# SILKY HAYAUCHI STOKZAGEN

**E. Breuk van de vergrendeling door verkeerd gebruik**

**KEES VAN DER SPEK**

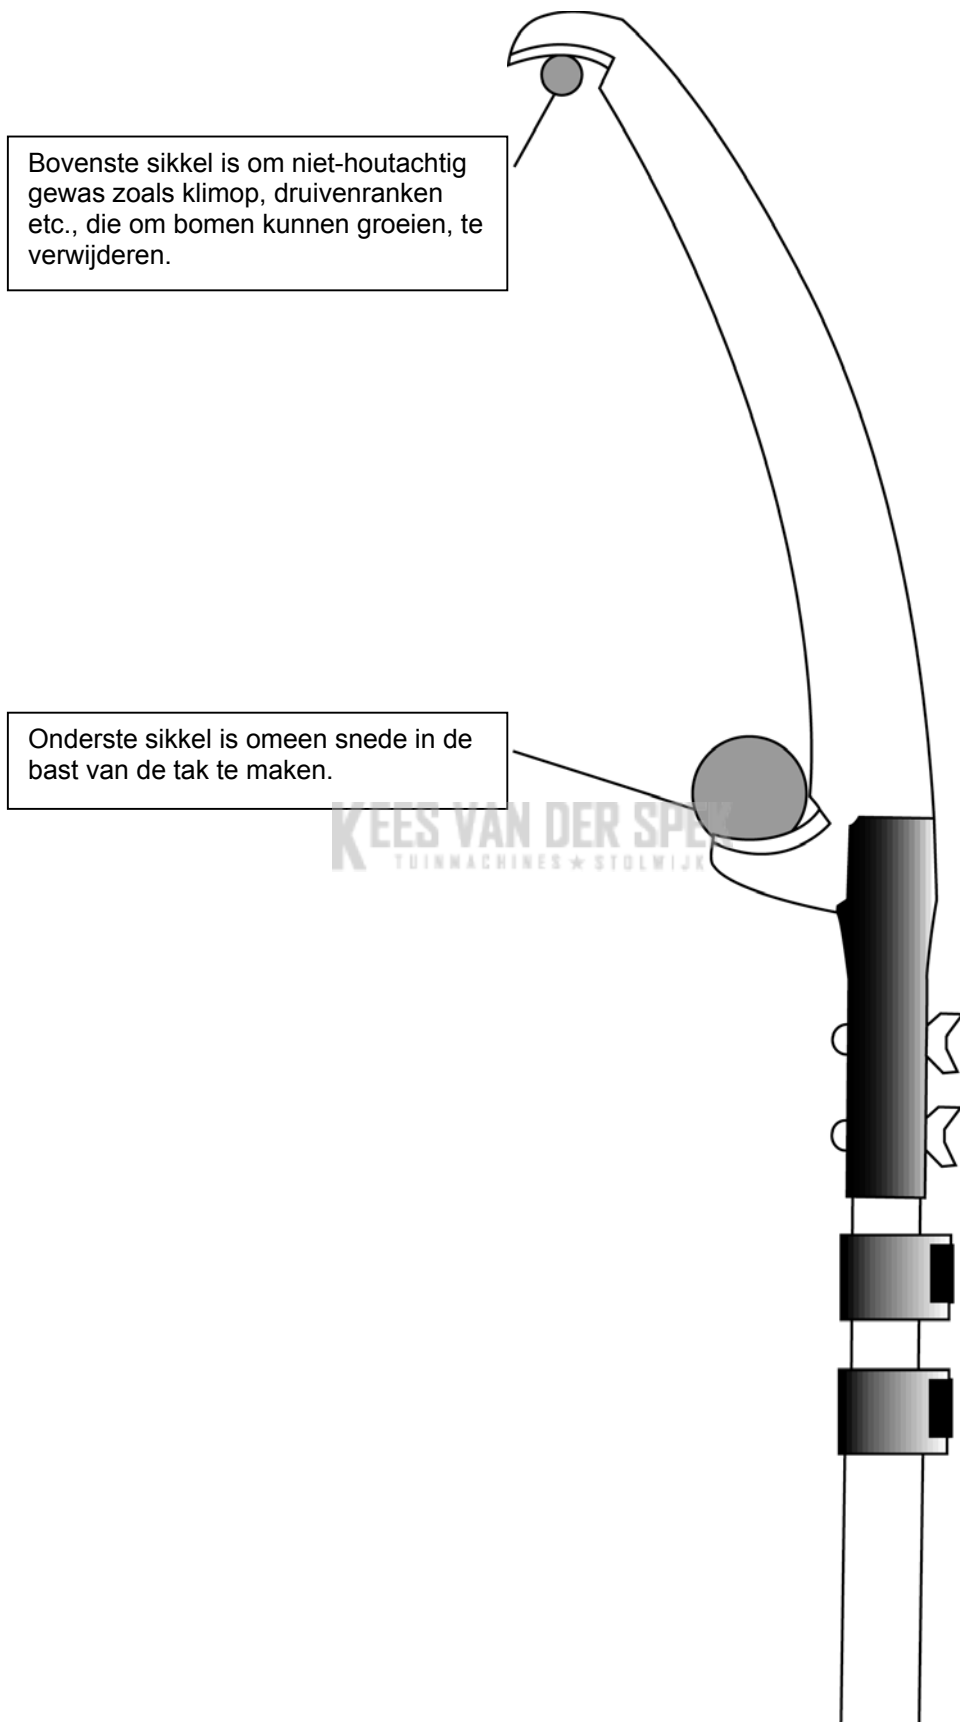
**En breuk ontstaat in de vergrendeling, wanneer de stokzaag als  
gebruikt wordt, of op of van wagens gesmeten wordt.**

Deze klachten in aanmerking genomen heeft Silky de vergrendeling gemodificeerd. Het kunststof lichaam van de vergrendeling is verstevigd. De afstand tussen de buitenrand en de handle is vergroot van 4 mm naar 10 mm. Deze verbetering betekent niet dat de vergrendeling nu verkeerde stoorkrachten (zoals op wagens smijten) verwerken kan.
